Mitteilung zur FieldPower® Stromversorgung 24V/10A

Die IP65 Stromversorgung **8000025427 FP BOX SNT10A 2XPT6** wird abgekündigt und durch die neue IP65 Stromversorgungen ersetzt.

Alte Version

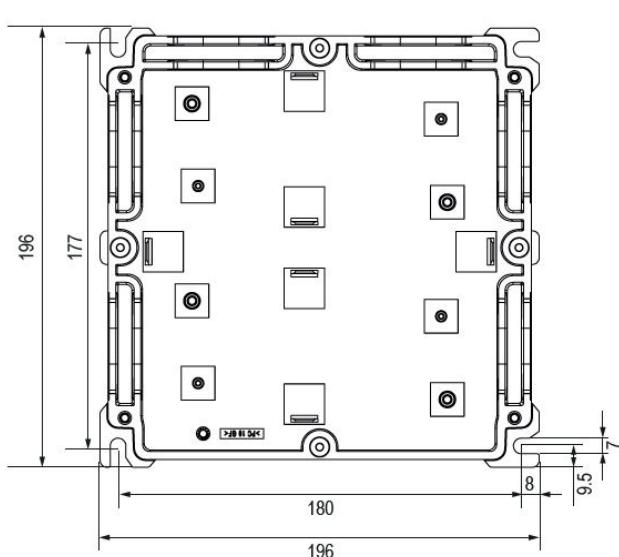
Stromversorgung 24V / 10A

Eingang: 3x 320 ... 575 VAC

Ausgang: 24 VDC / 10 A

150% für 4 Sek.

100% dauerhaft

Keine Parallelschaltung

Kein Meldekontakt, keine Eingänge

Keine Kommunikationsoption

B 181 mm, H 196 mm, T 170 mm

Neue Version

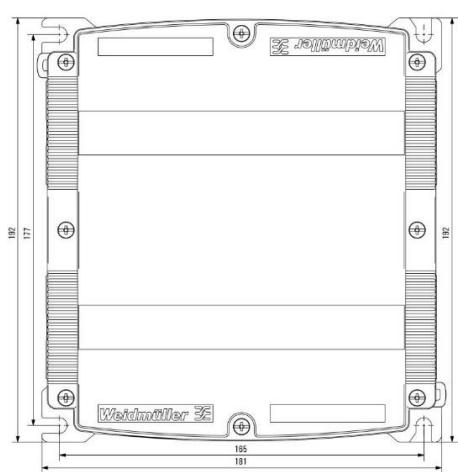
Stromversorgung 24V / 10A und 20 A

Eingang: 3x 400 ... 500 VAC

Ausgang: 24 VDC / 10 A und 20A

150 % für 5 Sek.,

130% dauerhaft mit Temperaturderating

Parallelschalten ohne Diodenmodul möglich

Meldekontakt und Eingang über M12

Kommunikationsoption vorhanden

B 196 mm, H 196 mm, T 220 mm
